„Baugebiet Akademiegärten“ in Neuhausen a.d.F.

Auszug Gestaltungshandbuch

Auszug aus dem Protokoll des Gestaltungsbeirates „Akademiegärten“ /
Sitzung vom 22.10.2018

Beispielhafte Darstellung des Protokollauszugs eines Bauherren

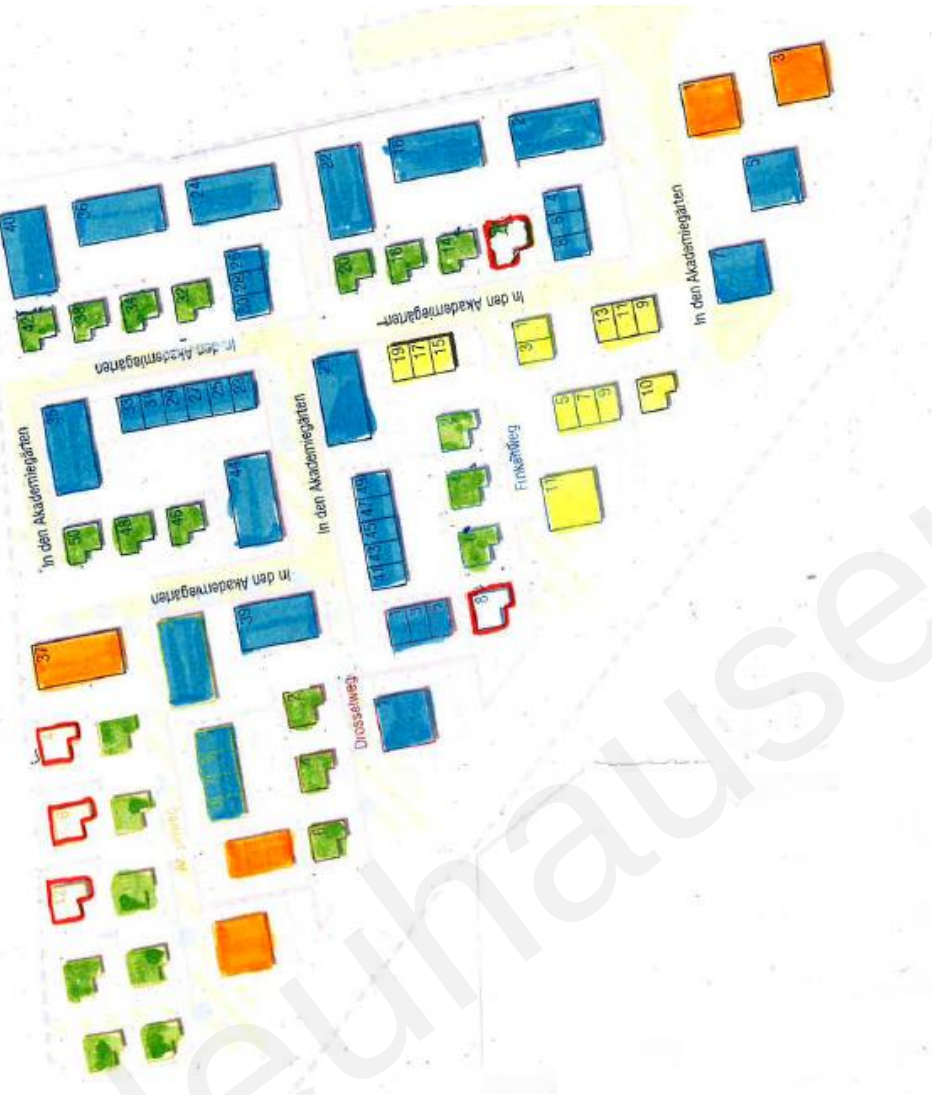
Das Wohnhaus besteht aus einem einfachen in der nördlichen Hälfte des Grundstücks platzierten zweigeschossigen Kubus, an dem in der nordöstlichen Ecke eine eingeschossige Doppelgarage angegliedert ist. Diese steht allerdings zu einem Teil auf dem Grundstück der Privatstraße, die der Erschließung des hinteren Grundstücks Nr. XX dient. Die Bauherren erläutern, dass mit den Erwerbern dieses Grundstücks eine Abstimmung erfolgt sei, da diese auch das Grundstück XX erworben hätten und eine Erschließung vom westlich gelegenen öffentlichen Wohnweg geplant sei.

Ob die Überbauung der Privatstraße baurechtlich zulässig ist, muss im Rahmen des Bauantrags überprüft werden.

Durch die Baukörperanordnung ergibt sich eine günstige Gesamtsituation, die das Grundstück funktional und gestalterisch gut ausnutzt. Die Orientierung des offenen Wohn- und Essbereichs nach Südwesten zum Garten verspricht eine gute Wohnqualität. Die Fassaden sind ruhig und klar gegliedert. Es entsteht eine Architektur mit einem durchaus spannungsvollen Gesamtbild.

Aufgrund der Größe des Baugrundstücks über 400 m² ist ein zweiter Baum (mittel- bis großkronig) aus der Artenliste erforderlich. Dieser könnte im südöstlichen Bereich stehen und dem Garten einen räumlichen Halt geben. Die isolierte Lage der Mülltonnenbox entlang der Zufahrt ist ebenfalls noch unbefriedigend.

Ein baulicher Zusammenhang mit dem Haus wäre wünschenswert. Zum evtl. nötigen Höhenausgleich zum östlichen Nachbarn und zur gestalterischen Begrenzung wäre ein schmaler Grünstreifen entlang der Garagenzufahrt sinnvoll.

Das Natursteinmauerchen und die lockere Strauchpflanzung zur räumlichen und gestalterischen Fassung des Gartens werden begrüßt. Die Größe der Terrasse sollte besonders im Hinblick auf die an sich wünschenswerte Pergola nochmals überprüft werden. Hier ist auf die architektonische Einheit mit dem Baukörper zu achten.

Der Gestaltungsbeirat regt an, den Lichthof im Westen im Hinblick auf die ansonsten stimmige formale Gestaltung sowie den gewünschten Lichteintrag ins UG zu überplanen. Eine abgestufte bzw. terrassierte rechteckige Gestaltung wäre hier günstiger.

Insgesamt wird ein stimmiges Konzept vorgetragen, das – unter Berücksichtigung der o.a. Punkte – zu einer guten Qualität des Ortsbildes beitragen kann.

Eine Wiedervorlage des Projekts ist nicht erforderlich.
